Note en réponse à la demande de compléments

CHAMP EOLIEN DU MONT OISEAU
BAIGNEAUX (28)

Dossier de Demande d'Autorisation Environnementale

Demande de compléments formulée par l'Unité Départementale d'Eure-et-Loir de la DREAL Centre-Val de Loire le 04/02/2026

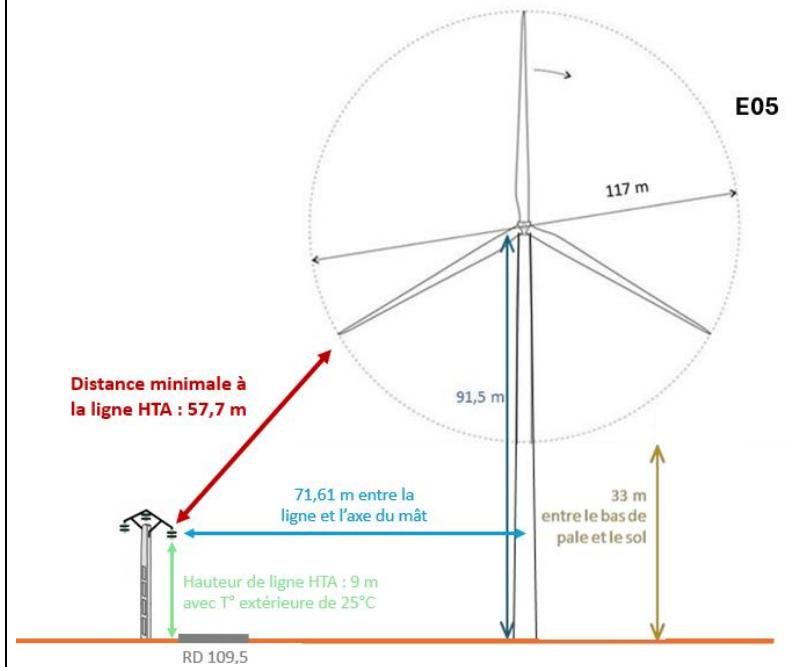
- II.3.1 page 39 et IV.3.1 page 88 du Volume 5 : Etude de Dangers.
11	Etude de dangers – Réseau HTA	L'étude de dangers indique que plusieurs lignes HTA sont présentes dans la ZIP, la plus proche étant située à 58 m de l'éolienne E6. Le tableau de la page 96, indiquant que toutes les éoliennes sont situées à plus de 60 m des lignes HTA, est donc erroné. Je vous demande de corriger votre dossier sur ce point. Je vous demande également de compléter votre dossier avec un avis du gestionnaire de réseau sur la proximité des éoliennes avec les lignes HTA au regard de la hauteur en bout de pôle des éoliennes du projet (140m et 150m).	La distance entre la base du mât de l'éolienne E06 et la ligne HTA la plus proche est effectivement égale à 58 m si l'on considère la donnée transmise par le gestionnaire de réseau en réponse à la Déclaration de Travaux (DT). A noter toutefois que le pétitionnaire a souhaité préciser ces distances en faisant relever la ligne HTA par un géomètre. Les mesures du géomètre indiquent une distance de 61,90 m entre la base du mât de l'éolienne E06 et la ligne HTA la plus proche, les éoliennes du Champ Eolien du Mont Oiseau sont donc toutes situées à plus de 60 m des lignes HTA. La distance de chacune des éoliennes à la ligne HTA la plus proche mesurée par le géomètre a été précisée au sein du tableau page 101 du Volume 5 : Etude de Dangers. Le pétitionnaire a consulté le gestionnaire des lignes HTA situées à proximité du projet du Champ Eolien du Mont Oiseau lors des deux Déclarations de Travaux (DT) réalisées le 18/02/2022, afin de requérir l'avis d'ENEDIS sur la proximité des lignes HTA avec la zone de projet éolien. A travers sa réponse aux deux DT réalisées, ENEDIS a informé le pétitionnaire d'une interdiction de s'approcher à moins de 3 m des lignes électriques sous sa gestion, en tenant compte : - De l'environnement global de la zone de chantier (effet de perspective) ; - Des mouvements des engins, de leur charge et équipement mis en œuvre lors des travaux ;

- De tous les mouvements possibles, déplacements et balancements des lignes électriques aériennes (dus au vent par exemple). Ces réponses aux DT tiennent lieu d'avis écrit émis par ENEDIS. A noter en effet que pour les lignes HTA gérées par ENEDIS, contrairement aux lignes HTB gérées par RTE, il n'existe pas de distance de retrait à respecter par rapport à la ligne définie selon la hauteur en bout de pale de l'éolienne. La préconisation d'éloignement sera respectée pour l'ensemble des 8 éoliennes de projet, ainsi que pour le personnel et les engins de chantier en phase travaux. Pour ce qui est des éoliennes les plus proches d'une ligne HTA : - L'éolienne E05 se situe de l'autre côté de la route départementale D109.5 où se situe la ligne électrique, et étant donné que la hauteur de ligne HTA est égale à environ 9 m (arrondi maximisant : au mètre supérieur à partir de la mesure réalisée à une température extérieure de 25°C) d'après hauteur relevée par le géomètre, et que la garde au sol de l'éolienne E05 est de 33 m, la servitude d'éloignement de 3 m sera largement respectée comme l'indique le schéma ci-dessous :
